Projet de centrale photovoltaïque au sol sur la commune de La Courtine

Mémoire en réponse à l'avis n° MRAe 2024APNA16

Dossier N° PC 023 067 23 I0001

8 avril 2024

Figure 1 : Tracé de raccordement envisagé pour le projet de la Courtine (1 : PDL / 2 : Poste source de St setiers)

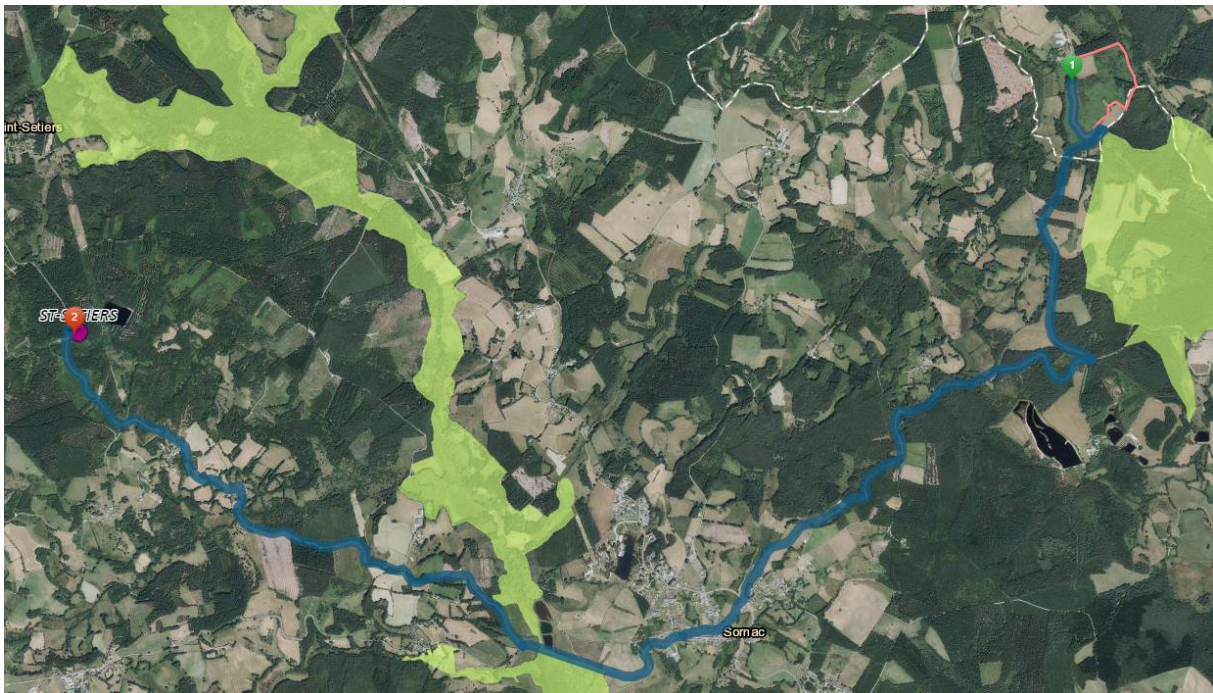
*La MRAE rappelle que le **raccordement du parc photovoltaïque** au réseau public d'électricité fait partie intégrante du projet et recommande que les enjeux environnementaux liés aux opérations de raccordement soient précisés en temps opportun et fassent l'objet de la mise en œuvre de la séquence Éviter Réduire Compenser (ERC). Il en est de même pour les obligations légales de débroussaillage (OLD) imposées au-delà du périmètre clôturé du parc.*

L'hypothèse de raccordement vers le poste de Saint-Setiers, à 12 km à l'ouest du site implique :

- Un passage à quelques mètres de la ZNIEFF Type 1 « ETANGS DU COUDERT ET DOMAINE DE GIOUX », ce qui ne provoquera aucun impact ;
- Un passage le long de la D21, qui traverse une petite portion de la ZNIEFF Type 1 n°740006153 « VALLÉE DE LA DIEGE », au niveau du passage de la rivière. Cette ZNIEFF concerne la rivière de la Diège, un affluent de la Dordogne, et englobe une partie de sa vallée, depuis la commune de Saint-Setiers en amont jusqu'à celle de Chaveroche plus en aval.

On voit bien que les principaux enjeux de cette ZNIEFF sont liés à la faune et flore de la rivière de la Diège ainsi qu'aux habitats développés sur ses abords. Or la D21 longe une bordure de la ZNIEFF puis traverse la Diège au niveau d'un pont. Les milieux ciblés par la ZNIEFF ne sont donc pas concernés par le tracé du raccordement.

Par conséquent, aucun impact supplémentaire n'est attendu sur les milieux naturels lors des travaux de raccordement en phase chantier.

Figure 4 : Plan topographique de l'emprise du projet (source : TSE)

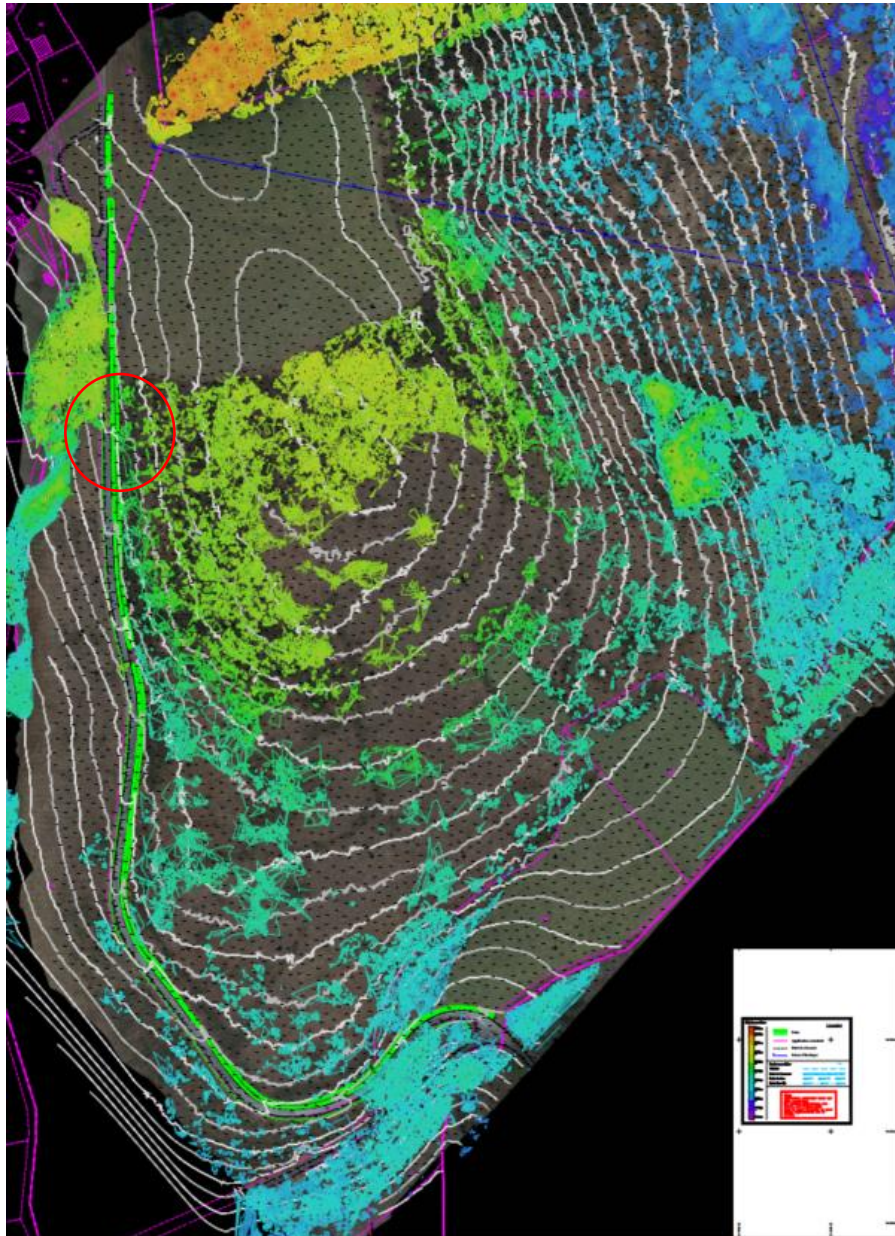
L'implantation du chemin d'accès se situant en grande partie sur l'habitat identifié comme favorable à l'Engoulevent d'Europe, la MRAe recommande de trouver un autre emplacement pour le chemin d'accès et de veiller à réaliser les travaux en dehors des périodes de reproduction des espèces protégées nicheuses.

Le positionnement de la voie d'accès au site du projet résulte du meilleur compromis entre les contraintes techniques imposées par la topographie du site et les enjeux environnementaux identifiés.

En effet, un plan topographique de la zone a été réalisé en amont, afin de déterminer les zones préférentielles pour l'accès des engins sur le site. Il en résulte que la zone présentant le plus faible différentiel d'altitude entre la route et le site et permettant de garantir des manœuvres en toute sécurité (zone sans virage, avec visibilité sur la chaussée dans les deux sens) se trouve au nord-ouest de la ZIP, juste au sud de la parcelle agricole (voir zone matérialisée par un cercle rouge sur la carte ci-dessous).

La seule autre option techniquement viable aurait été le passage de la piste d'accès par la parcelle agricole (déclarée à la PAC) située dans le quart nord-ouest du site. Cette option n'a pas été retenue car cette dernière impacterait également l'habitat de l'Alouette Lulu, en plus d'impacter une surface agricole exploitée.

Figure 5 : Gestion des écoulements sur les tables (Gauche : panneaux joints / Droite : panneaux disjoints)

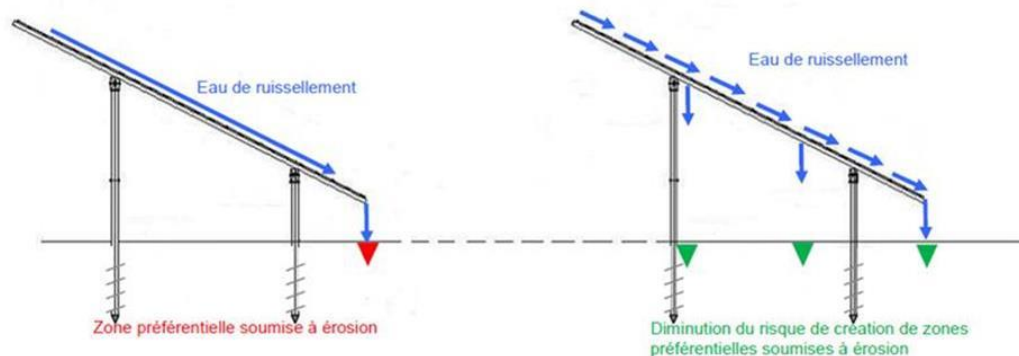
Concernant la gestion des eaux pluviales, **la MRAE signale** qu'il conviendrait d'apporter une analyse géotechnique pour s'assurer du niveau d'infiltration des eaux dans le sol et de mieux définir la surface imperméabilisée totale liée au projet.

Comme précisé en page 56 de l'étude d'impact, les panneaux utilisés pour le projet permettent de conserver, grâce à une structure à fondations de type pieux, une surface d'infiltration sensiblement égale à la surface d'origine. De plus, l'espacement des lignes de modules permettra également un écoulement intermédiaire des eaux ruisselant sur les panneaux, limitant ainsi la concentration des écoulements.

Les pistes intérieures dans l'enceinte du parc photovoltaïque seront constituées de grave concassée naturelle, ce qui n'engendrera pas de surfaces imperméabilisées.

Cet ensemble garantira un fonctionnement hydraulique similaire vis-à-vis des eaux pluviales et une diminution des risques d'érosion qui pourraient apparaître au niveau des zones de retombée des eaux de ruissellement sur les panneaux. Les secteurs en pente favorables au ruissellement ayant été évités et la surface d'emprise du parc restant végétalisée, le sol ne subira aucune pression supplémentaire notable.

Figure 6 : Carte superposant le plan masse du projet et la synthèse de hiérarchisation des enjeux

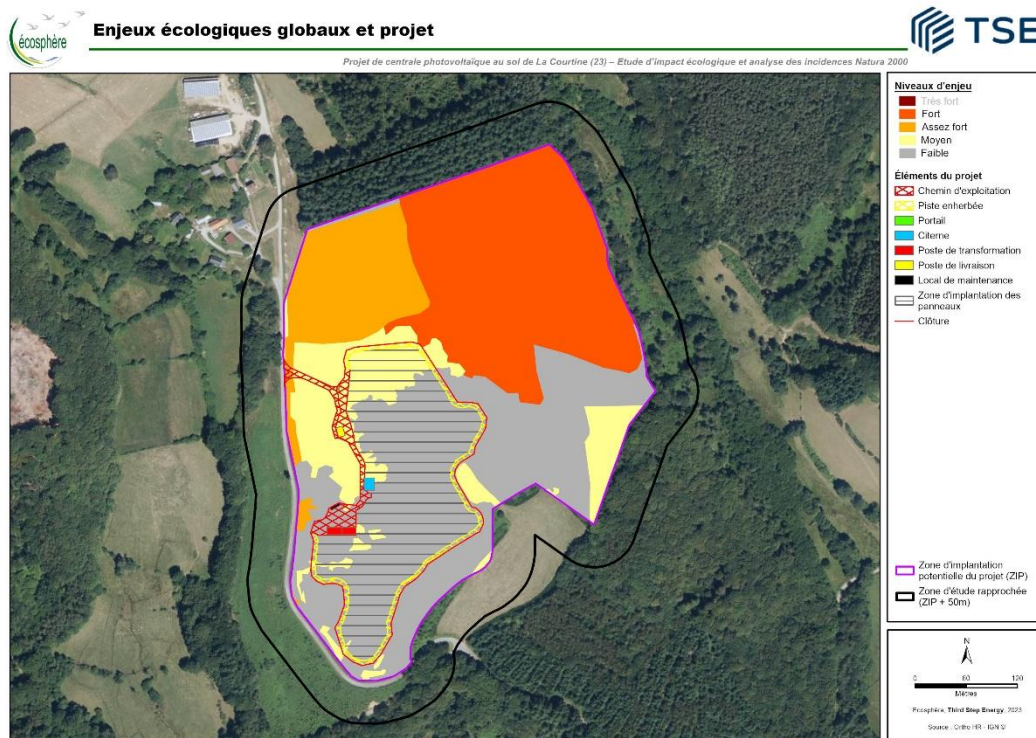
- *de produire une carte de synthèse de la hiérarchisation des enjeux du site (habitats naturels, faune et flore, habitats de repos, de reproduction et d'alimentation), en précisant et justifiant la méthodologie employée et en démontrant la pertinence de la hiérarchisation réalisée,*

- *de superposer le plan masse du projet sur cette carte,*
 - *de justifier l'absence d'évitement des secteurs les plus sensibles,*
 - *de quantifier les incidences résiduelles du projet après application des mesures d'évitement et de réduction d'impacts. Il appartient notamment au pétitionnaire de traiter la question de la destruction éventuelle des espèces protégées et/ou de leurs habitats naturels à l'occasion de la réalisation du projet. La justification d'absence de nécessité de recourir aux dispositions dérogatoires prévues au Code de l'environnement portant sur la destruction d'espèces protégées doit être démontrée ;*

La carte superposant la synthèse de hiérarchisation des enjeux avec le plan masse du projet est présentée en page 106 du VNEI, et reprise ci-dessous :

Les secteurs les plus sensibles, matérialisés en rouge sur la carte (enjeu fort) sont bien évités par le projet, qui s'implante très majoritairement sur des zones à enjeu faible ou moyen. Un très petite zone au niveau de la piste à l'entrée du site est en enjeu assez fort.

Figure 7 : Cartographie de localisation du projet par rapport aux zones humides

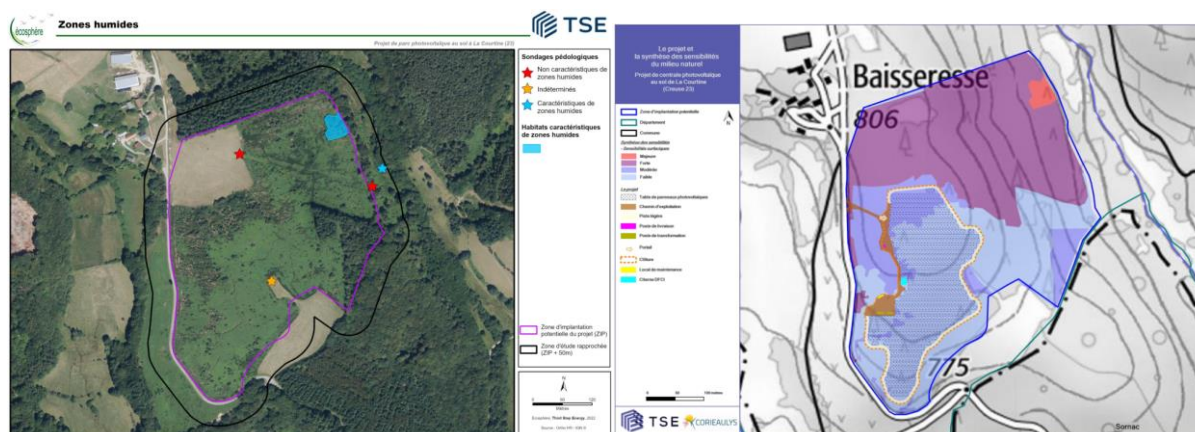
- *de produire une carte des zones humides, sur la base d'un nombre de sondage proportionné à la superficie du site (en l'état 4 sondages sur 18 ha apparaît très faible) ;*

- *de superposer le plan masse du projet sur cette carte;*
 - *d'analyser les fonctionnalités des zones humides, le maintien de ces dernières pouvant nécessiter des mesures supplémentaires à l'évitement surfacique des zones humides identifiées;*

- *de redéfinir le contour du projet en évitant les zones humides identifiées, ou, à défaut, de justifier l'absence de leur évitement;*
 - *de quantifier les incidences résiduelles du projet après application des mesures d'évitement et de réduction, en tenant compte notamment des fonctionnalités des zones humides, et de prévoir des mesures de compensation en cas d'incidences non nulles;*

Peu de sondages ont été réalisés car la faible profondeur de sol sur la butte cristalline rend cette technique peu informative (refus à faible profondeur au contact du substratum sub-affleurant) et que la végétation peu contrainte par des perturbations anthropiques sur ces terrains (déprise agricole sur la majeure partie du site) lui confère une bonne aptitude à renseigner sur le niveau d'engorgement des sols. Des sondages ont été réalisés là où la végétation était la plus perturbée : cultures au SE et au NO, layon sous la ligne électrique. L'analyse bibliographique, couplée aux résultats des sondages pédologiques permet de mettre en évidence que la densification des sondages n'apparaît pas nécessaire.

Ainsi, la délimitation des zones humides fournie dans le VNEI est justifiée. La seule zone humide identifiée au droit de la ZIP se trouve au nord-est du site d'étude. Cette zone étant complètement évitée par le projet aucun impact de ce dernier n'est à prévoir sur les zones humides, que ce soit en phase chantier ou exploitation.

Figure 9: Localisation des points de vue pour les photomontages

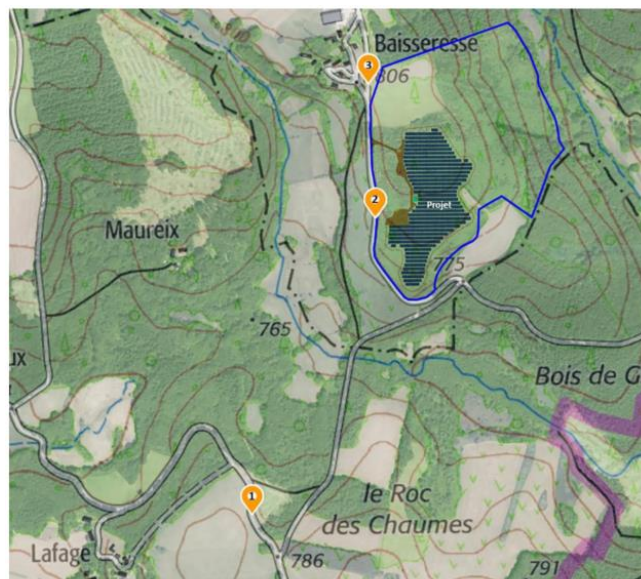
- *De préciser le **projet paysager** et de produire, dans le cadre de l'analyse paysagère et patrimoniale du projet, des photomontages du projet depuis les secteurs sensibles (éléments patrimoniaux et habitations notamment). La question du risque d'éblouissement depuis les axes routiers doit être étudiée.*

Le choix des points de vue s'est donc basé sur les sensibilités mises en évidence à l'état initial. Il n'existait que peu de choix de point de vue éloigné en raison du cadre forestier couvrant, faisant fréquemment obstacle.

La carte suivante présente les points de vue retenus en lien avec la carte de sensibilités.

- 1- Vue depuis la D 174, sentier de petite randonnée (vue lointaine)
- 2- Route menant à Baisseresse (vue proche)
- 3- Aux abords de Baisseresse (Vue proche)
